### WYJAŚNIENIA TREŚCI I MODYFIKACJE SPECYFIKACJI ISTOTNYCH WARUNKÓW ZAMÓWIENIA

dotyczy: postępowania o udzielenie zamówienia publicznego sygn. akt PN/1/2017 „Dostawa w formie leasingu operacyjnego specjalistycznych pojazdów do odbioru odpadów”

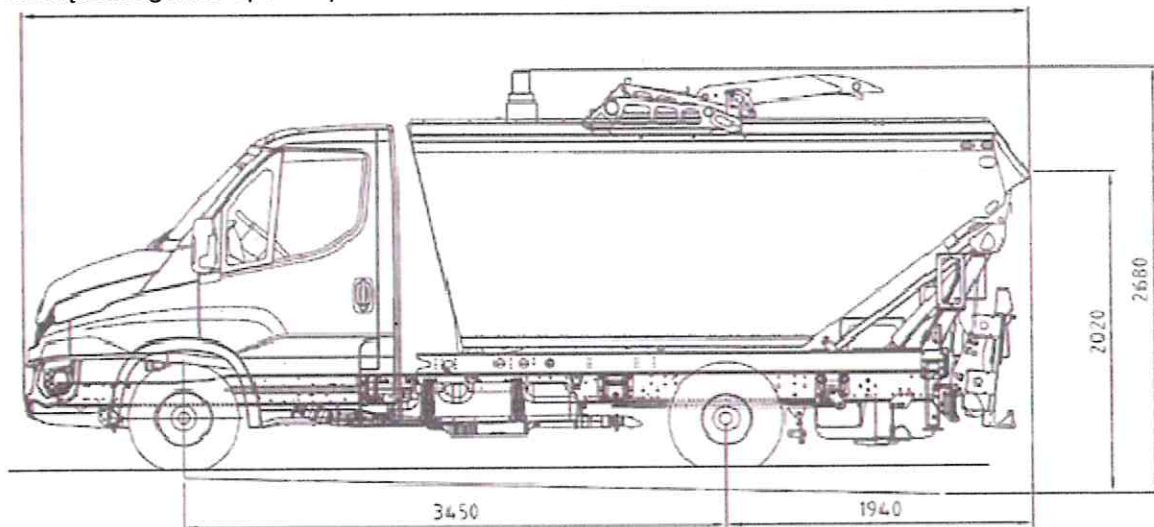
Na stronie 34 SIWZ w załączniku Nr 1a, Rozdz. IV - Pojazd ciężarowy śmieciarka 2- osiowy jednokomorowy o wysokości maksymalnie 2,5 m, „Zabudowa”, są następujące zapisy:

- „Wysokość wraz z zabudową do 2,5 m”
- „Płyta zgniatająca w czasie wykonywania cyklu może pracować maksymalnie do 30 cm od górnej krawędzi zabudowy”

Prosimy o doprecyzowanie: rozumiemy, że wymiar wysokości wraz z zabudową określony jako 2,5 m, dotyczy odległości pomiędzy podłożem a górną krawędzią skrzyni. Całkowity gabaryt wysokości wraz z uwzględnieniem płyty zgniatającej, dopuszczony przez Zamawiającego wynosi 2,8 m (2,50 + 0,30 cm). Prosimy dopuszczenie rozwiązania zgodnie z poniższym szkicem

Zamawiający nie zamierza zmieniać SIWZ w powyższym zakresie.
